ED-HMI3630-156C

产品变更通知

by EDA Technology Co., Ltd

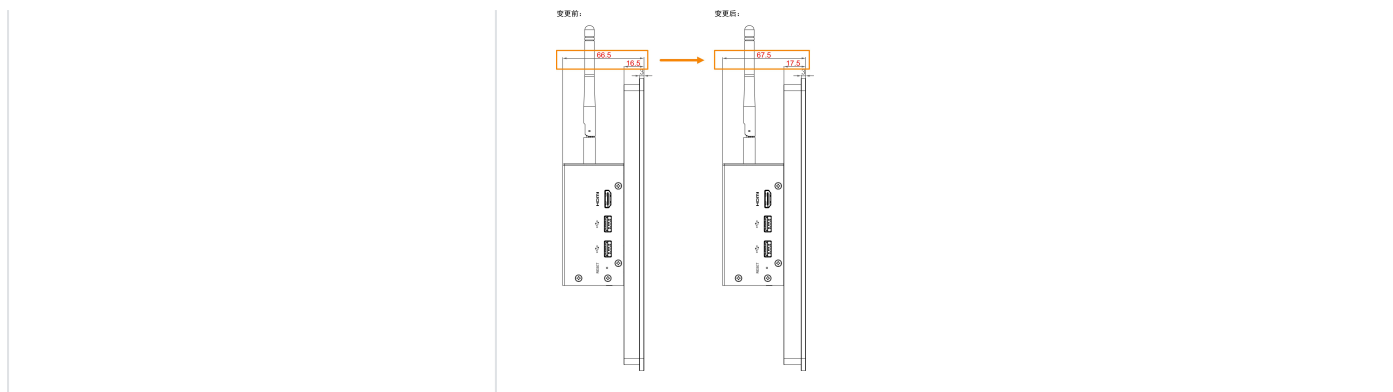
1.4 变更原因

产品结构升级

变更点	说明
LCD屏框厚度增加1mm	对LCD屏框结构进行了优化设计，以预留更充裕的内部走线空间。 - LCD屏框厚度：由16.5mm调整为17.5mm。 - 产品总厚度：由66.5mm相应调整为67.5mm。
